Mission régionale d'autorité environnementale

**Avis délibéré de la mission régionale
d'autorité environnementale
Hauts-de-France
sur le projet de création d'un parc photovoltaïque flottant
sur la commune de Bazoches-et-Saint-Thibaut (02)
Étude d'impact de décembre 2023 complétée en novembre 2025 d'une
expertise écologique et de la mise à jour du résumé non technique**

Actualisation de l'avis n°8165 du 17 septembre 2024

n°MRAe 12188/AP

Extrait du plan masse (source : dossier document PC2a)

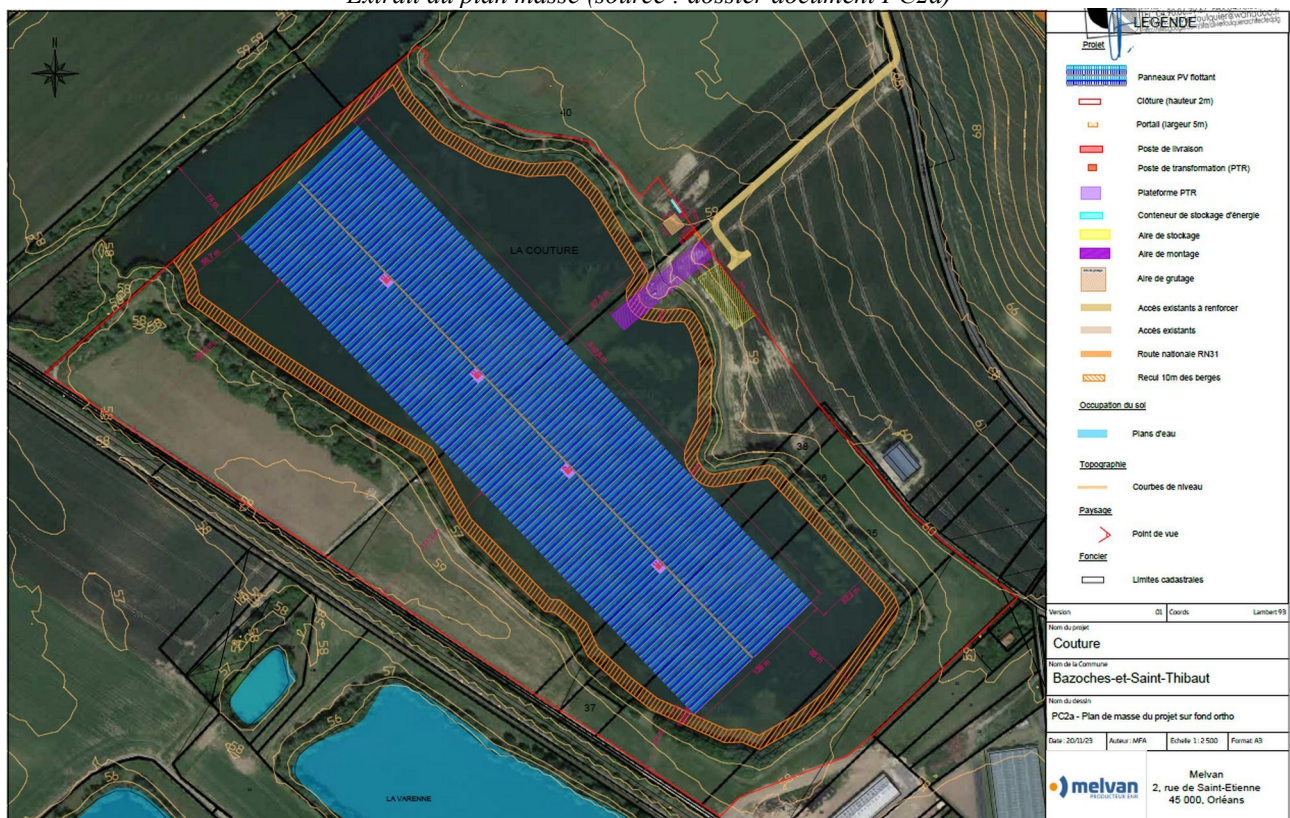
Les réseaux de câbles entre l'installation photovoltaïque flottante et les berges seront installés sur flotteurs ou dans des fourreaux flottants.

Les câbles reliant la centrale flottante au poste de livraison passeront par l'aire de montage, via un chemin de câble sans impacter la zone humide.

Un dégagement d'emprise (débroussaillage) est prévu notamment sur les berges.
